Ergänzende Anlage 6 zum Entwässerungskonzept vom 19.06.2024

Stellungnahme zu Anwohnerbedenken Fam. Gerecke vom 04.08.2024

Verfahren: Bekanntmachung der öffentlichen Auslegung des Entwurfs zum B-Plan Nr. 483-5 "Ehemaliges RAW-Gelände"

Abbildung 3: Auszug Baugrundgutachten BUG vom 12.03.2024

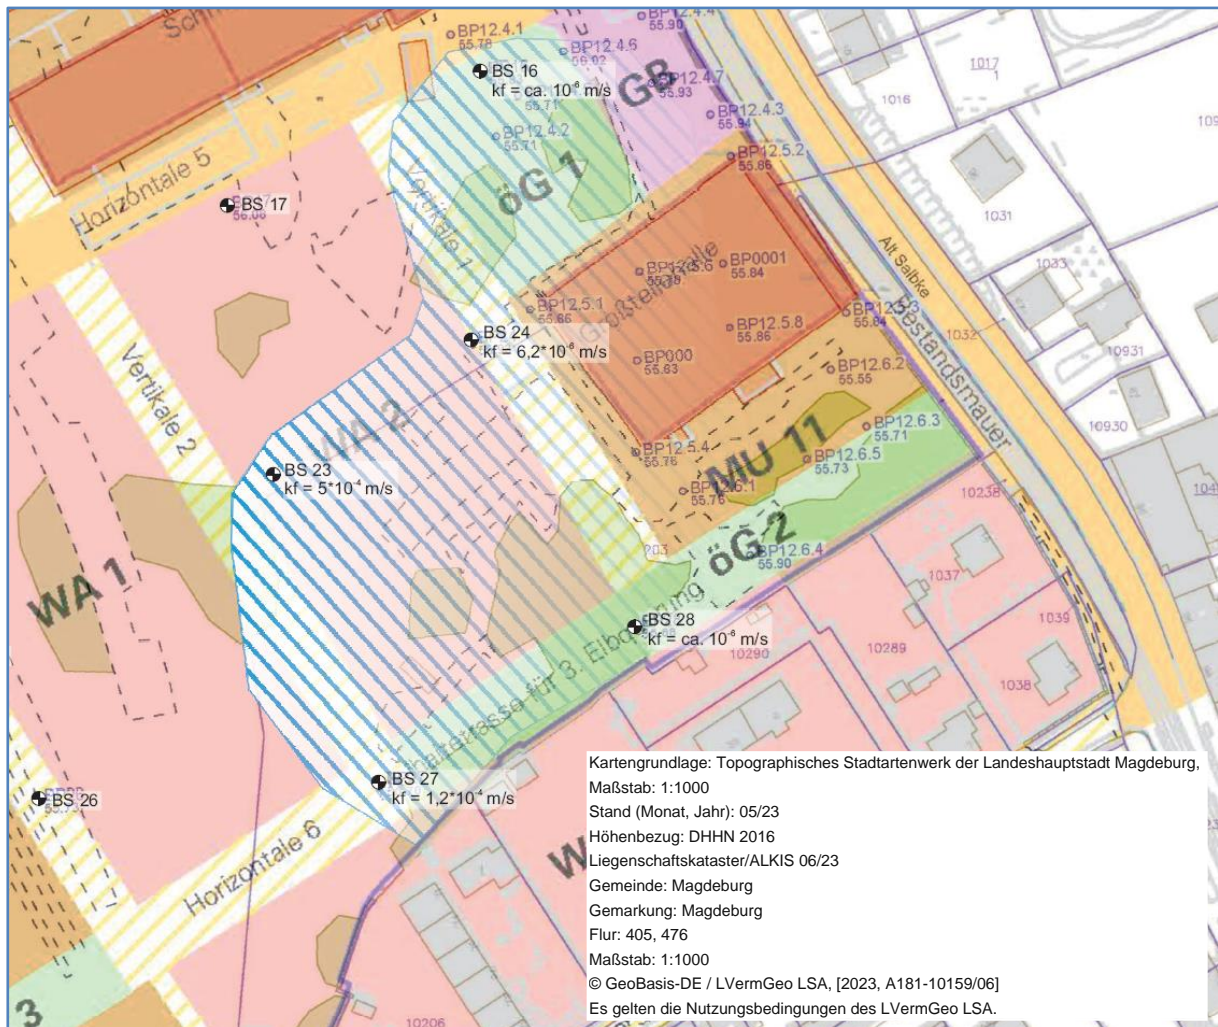
Bezugnehmend auf das Schreiben von Familie Gerecke vom 04.08.2024, Eigentümer der Grundstücke 10205 und 10208, möchten wir folgende Erläuterungen zur geplanten Niederschlagsbeseitigung auf dem südlichen RAW-Gelände geben. Grundsätzlich hat das Baugrundgutachten vom 12.03.2024 der Fa. BUG einen versickerungsfähigen Untergrund in einer Tiefenlage ab 2,50 m unter Geländeoberkante im Bereich der Baufelder WA 2 und öG 2 ergeben. Nachfolgend sind die Bohrprofile BS 27 und BS 28 im betroffenen Planungsbereich dargestellt.

Das von Familie Gerecke benannte Baugrundgutachten bezieht sich auf die Baufelder MU 10, öG 1 und MU 11 parallel zur Straße Alt Salbke (Stand 02.04.2024, BUG) und kommt für den im Konzept ausgewiesenen Versickerungsbereich nicht zum Tragen. Aufgrund der wenigen versickerungsfähigen Flächen auf dem RAW-Gelände, wurde im Entwässerungskonzept die Anwendung von Boxenrigolen vorgeschlagen, da sie ein großes Raumvolumen bieten, um Starkregenereignisse zwischenzuspeichern, und die Versickerung kontinuierlich und gezielt zulassen. Weiterhin beanspruchen Sie keinen Platz an der Oberfläche. Eine Bepflanzbarkeit oder die oberirdische Herstellung von Verkehrsflächen ist gegeben.

Abbildung 4: Schematische Darstellung des Sickerweges an einer Versickerungsanlage nach DWA-A 138

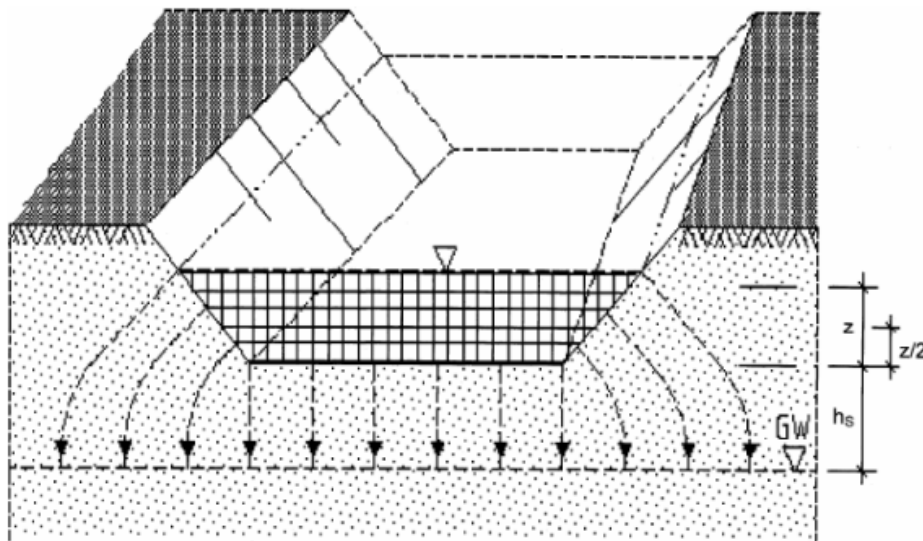
Auch wenn nach Süden das Gelände abfällt, liegt die Oberkante der Versickerungsanlage (Boxenrigole) unterhalb des Geländeniveaus des Nachbargrundstücks. Zudem ist der wesentliche Sickerweg ausgehend von der Sohle der Versickerungsanlage vertikal ausgerichtet. Die schematische Darstellung des Sickerweges ist Abbildung 4 zu entnehmen.
